RG.272.8.2020

### ODPOWIEDZI NA ZAPYTANIA WYKONAWCY

***Dotyczy przetargu nieograniczonego na wykonanie zamówienia publicznego pn.: „Przebudowa drogi powiatowej nr 1376F Bobrówko-Żabicko”***

# Przekrój 5-5 skala 1:50

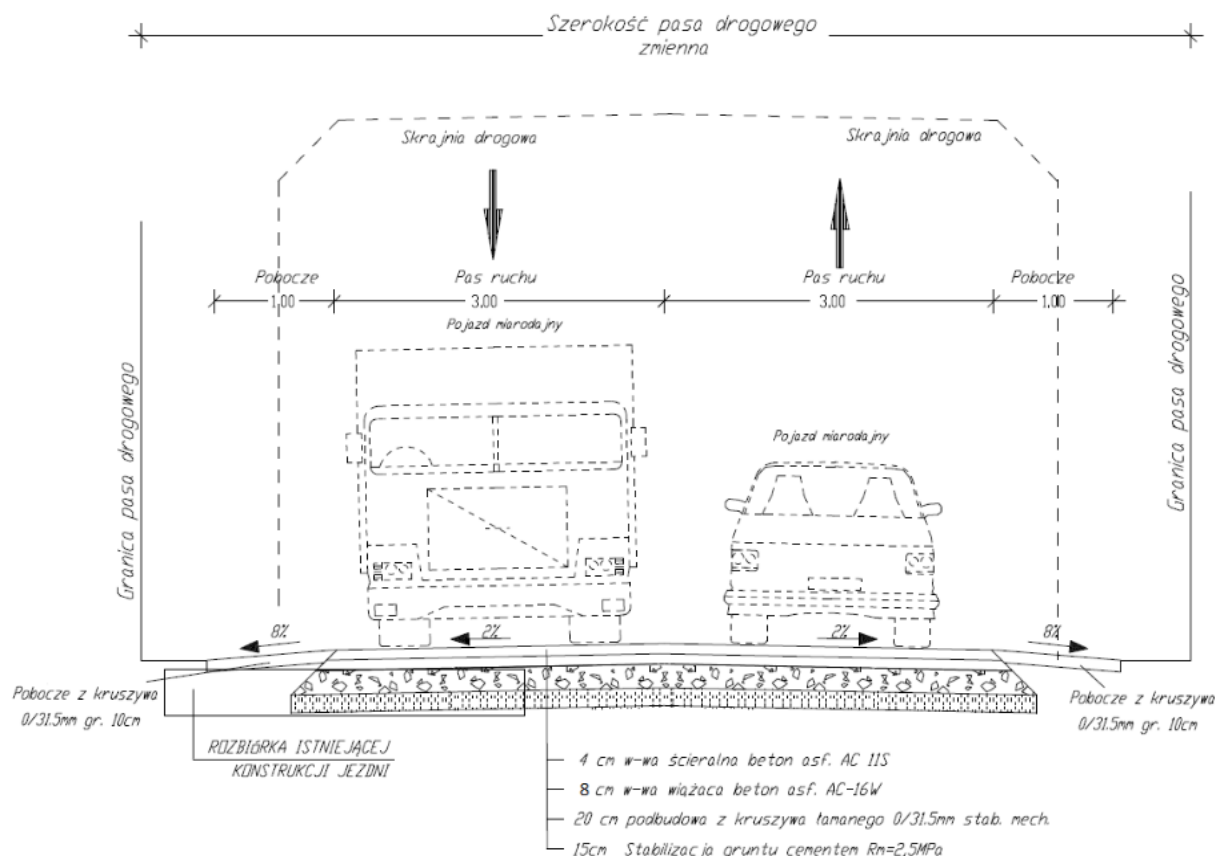
2. „Dotyczy konstrukcji drogi – przekrój 5-5. Na odcinku drogi od km 0+880 do km 1+500 – przekrój 5-5, projektant założył wykonanie nowej konstrukcji drogi tj. wykonanie podbudowy - 15 cm stabilizacji, podbudowy - 20 cm kruszywa oraz 4 cm w-wy wyrównawczej i 4 cm w-wy ścieralnej, natomiast w pozostałym zakresie wszystkich odcinków, gdzie jest założone wykonanie nowej konstrukcji drogi należy dodatkowo wykonać warstwę podbudowy asfaltowej – 4 cm. W odcinku od km 0+880 do km 1+500 – warstwa podbudowy asfaltowej – 4 cm nie występuje. Prosimy o weryfikację powyższego i odpowiedź czy odcinku drogi od km 0+880 do km 1+500, również powinna być wykonana warstwa podbudowy asfaltowej grubości 4 cm, a tym samym ilość w pozycji nr 18 ulegnie zmianie i będzie wynosiła – 7 642,75 m<sup>2</sup>”.

Na odcinku od km 0+880 do km 1+500 należy wykonać 8 cm w-wa wiążącą z betonu AC-16W.
